WRI.0003.4.2023

dot.: opinii do geometrii układu drogowego dla zadania: „Rozbudowa skrzyżowania drogi wojewódzkiej nr 719 Al. Wojska Polskiego w Pruszkowie na odc. km 22+161 do km 22+476,30” wraz z infrastrukturą towarzyszącą .

dot.: warunków technicznych na oświetlenie pasa drogowego oraz przebudowy systemu monitoringu miejskiego dla zadania: „Rozbudowa skrzyżowania drogi wojewódzkiej nr 719 w km 22+283 z drogą gminną ul. Przyszłości w Pruszkowie”.

W odpowiedzi na Państwa pismo z dnia 10.06.2020 r., znak: DW-719/444/06-2020, dotyczące uzgodnienia wariantu przedstawionych koncepcji nowej geometrii skrzyżowania informuję, że Gmina Miasto Pruszków posiada opracowaną i zatwierdzoną dokumentację na budowę drogi dla rowerów na tym odcinku DW 719.

Tytuł rysunku:
 Plan sytuacyjny

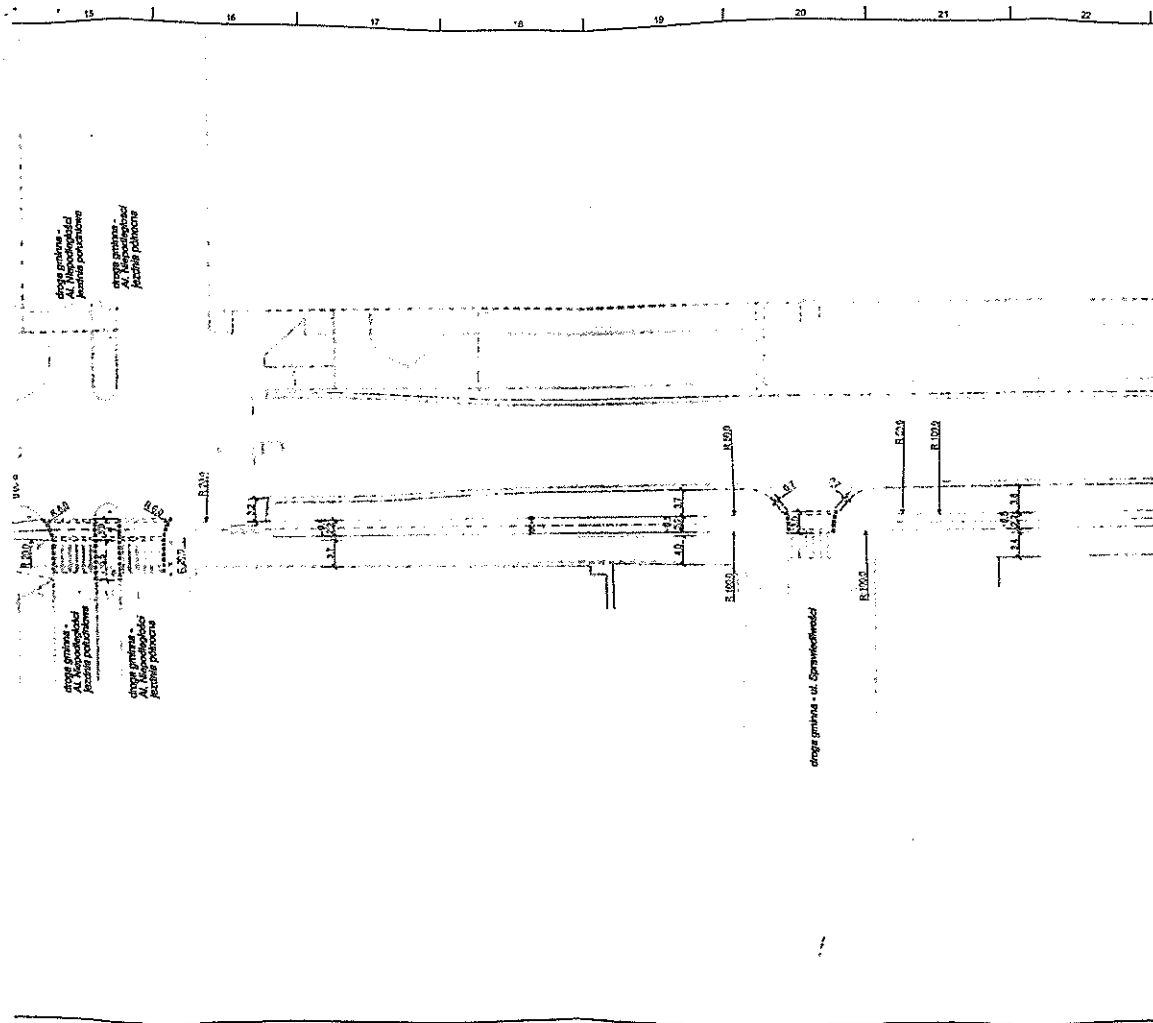
Dlatego też proszę o jej wniesienie do proponowanych rozwiązań, zgodnie z załączonym fragmentem planu zagospodarowania z naszego projektu i ponowne złożenie koncepcji do zaopiniowania.

WR-T1/1,5/5

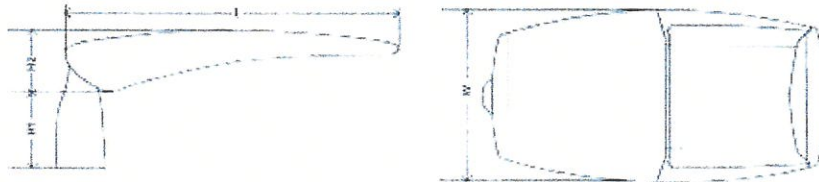
- aluminiowy słup oświetleniowy typu SAL 80 z powłoką elastomerową do wysokości 3,5 m z wysięgnikiem typu WR-T1/1,5/5, wygląd wysięgnika wg rysunku poniżej

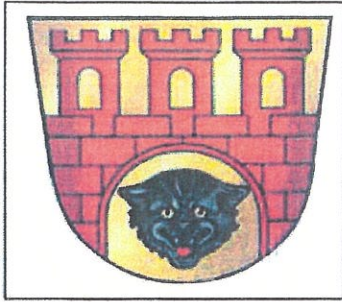
- wygląd i styl oprawy podobny do rysunku zamieszczonego poniżej.
